Servicemeddelande

AVD. 8	GRUPP 87	NR 201
-----------	-------------	-----------

DATUM
Mars 1993

BETR.
Fläkt till CU-värmare och
fläktmotor till
standardvärmare.

Reservdelssats för CU-värmare

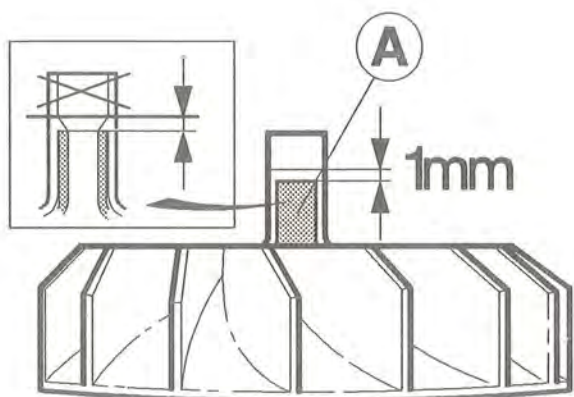
CU-värmare i bilar av årsmodell 1993 har försetts med en gummipackning mellan fläktmotorn och fläkthuset för att få tystare gång. Fläktaxlarnas längd har förändrats för att behålla fläkthjulens läge i fläkthuset. Fläkten ska alltid bytas komplett, men fläkthjul finns som reservdel och kan användas även till äldre fläktmotorer. Den nya kompletta fläkten ersätter fläktar i äldre utföranden som reservdel.

Den nya fläkten säljs som komplett reservdelssats med en fläktmotor (A), en gummipackning (B) och två balanserade fläkthjul (C).

Fläktmotorer av äldre utförande till CU-värmare får inte förses med gummipackning. Packningen påverkar fläkthjulens läge i fläkthuset.

Modifiera fläkthjul till fläktmotor i äldre CU-värmare

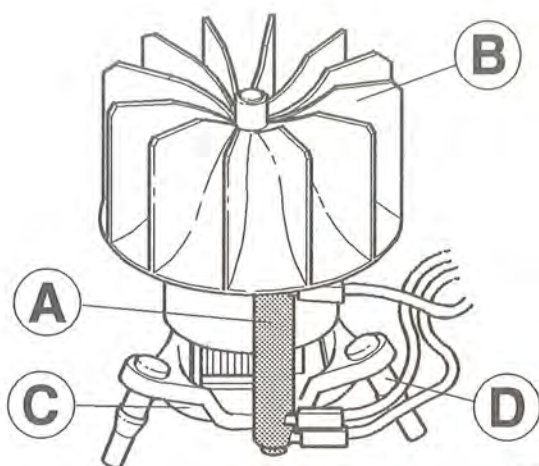
Kapa av centrumnavet så långt att plastdelen av navet sticker upp 1 mm ovanför metallhylsan (A) inuti navet.
